Keuringsverslag van een elektrische laagspanning- en zeer lage spanningsinstallatie

NIET CONFORM

Straatnaam: Aaigemdorp
Huisnummer: 89
Busnummer:
Postcode: 9420
Gemeente: Erpe-Mere
Land: België

Controlebezoek van een huishoudelijke installatie volgens (KB 08/09/2019) - AREI Boek 1- 6.5. en 4.2.4.3.

Afbeelding schakel- en verdeelbord:

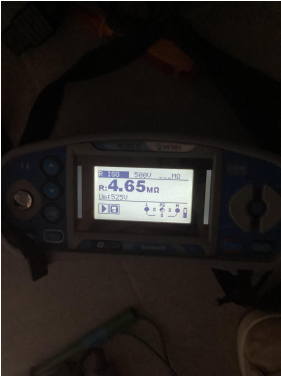
Visueel nazicht (algemeen)	NOK	Directe aanraking	OK	Indirecte aanraking	OK
Aansluitingen	OK	schema in bijlage door Aceg vzw	NA		
Equipotentiale verbindingen	in afwachting	Doorsnede geleiders	OK		
Continuïteit	OK	Verlichting / toestellen	NVT
